Expediente:	053180441170
Radicado:	RE-01197-2023
Sede:	REGIONAL VALLES
Dependencia:	DIRECCIÓN REGIONAL VALLES
Tipo Documental:	RESOLUCIONES
Fecha:	17/03/2023
Hora:	15:03:55
Folios:	12

### POR MEDIO DE LA CUAL SE OTORGA UN PERMISO DE VERTIMIENTOS Y SE ADOPTAN OTRAS DETERMINACIONES

5. Que funcionarios de la Corporación procedieron a evaluar la información técnica en aras de conceptuar sobre el permiso de vertimientos, generándose el informe técnico **IT-01522 del 13 de marzo de 2023**, en el cual se observa y concluye lo siguiente:

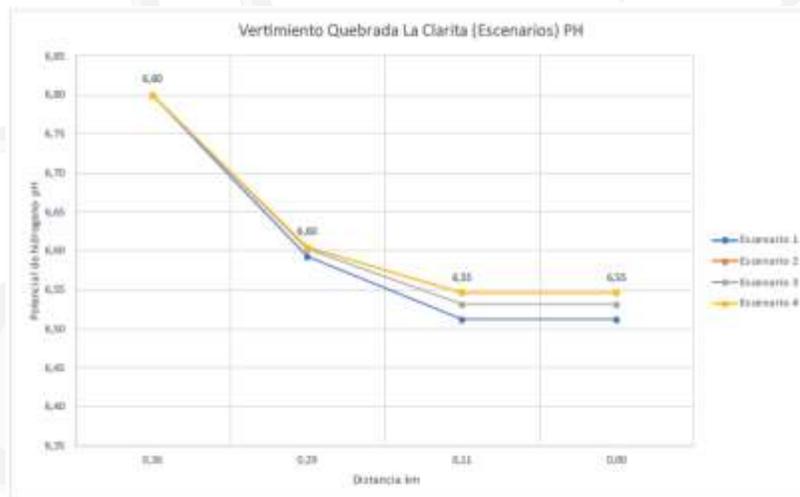
*Se analizaron variables como el pH, en la cual se observa que la descarga no altera condiciones de pH de manera abrupta.*

*Ahora bien, respecto a la variable SST, las concentraciones visualizadas dentro del tramo analizado se encuentran por debajo de (65 mg d/l), dentro de las concentraciones máximas permisibles de la Resolución 0631 de 2015. La entrada del vertimiento no genera alteraciones sobre la fuente hídrica en ninguno de los escenarios analizados, indicando una buena capacidad de dilución de la Quebrada La Clara.*

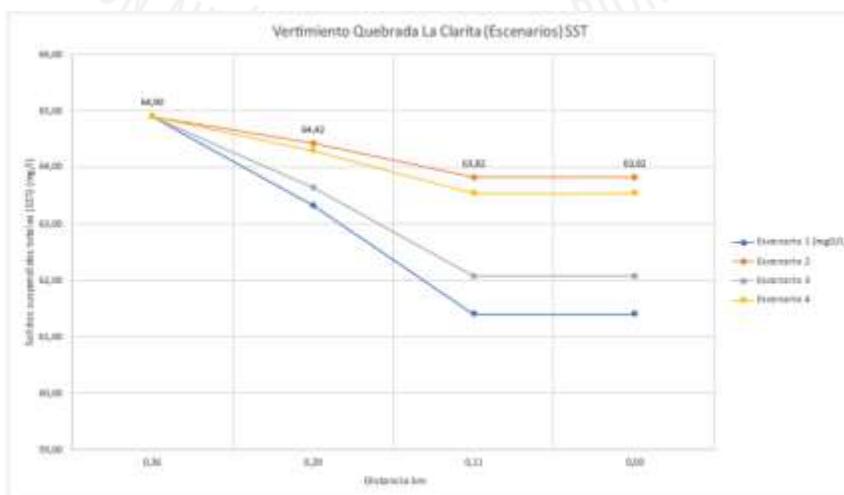
*Se evidencia que con la entrada del vertimiento a la Quebrada La Clara, la DBO se incrementa ligeramente, pero se estabiliza dentro del tramo analizado, siempre por*

debajo de 3,54 mg/l, y dentro de los límites máximos permisibles de la Resolución 0631 de 2015, es decir en cumplimiento de la normativa.

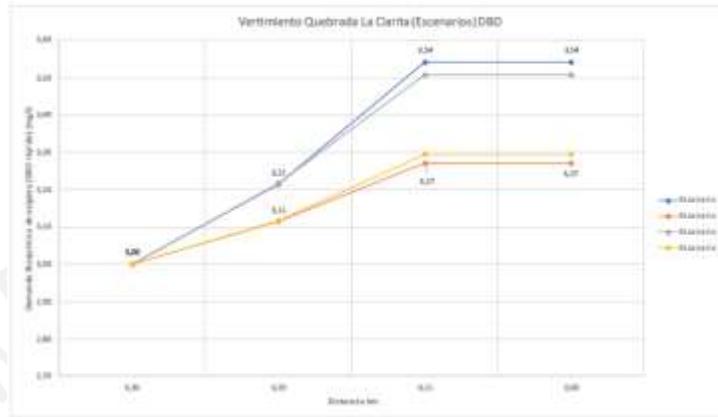
Con lo anterior se puede determinar que la Quebrada La Clara, presenta capacidad de dilución del vertimiento descargado, sin que haya una alteración significativa de dicho parámetro en el tramo de análisis.
